東京都市計画道路補助線街路第92号線

「事業のあらましについて」

資料配布後にいただいたご質問・ご要望とその回答

（図1）

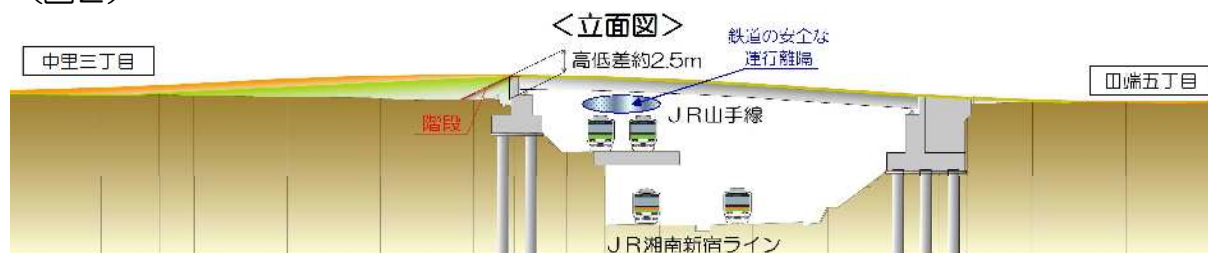
質問⑥ 中里三丁目側の橋詰部では道路が高くなり、中里台遊び場の脇の道路（図1の水色部）が通れなくなる。自転車や歩行者だけでも通れるようにしてほしい。

回答⑥ 橋詰部は、図2のように現在より道路が2.5m高くなり、その下を横断する車の通行^{※1}はできません。なお、現在の計画より道路を高くすると、富士見橋の通りとの交差点に接続できなくなります。

歩行者や自転車の通行確保については、今後、関係者と調整し検討を行ってまいります。

※1：車両が通行する道路は、原則として、上空4.7m確保することが必要です。
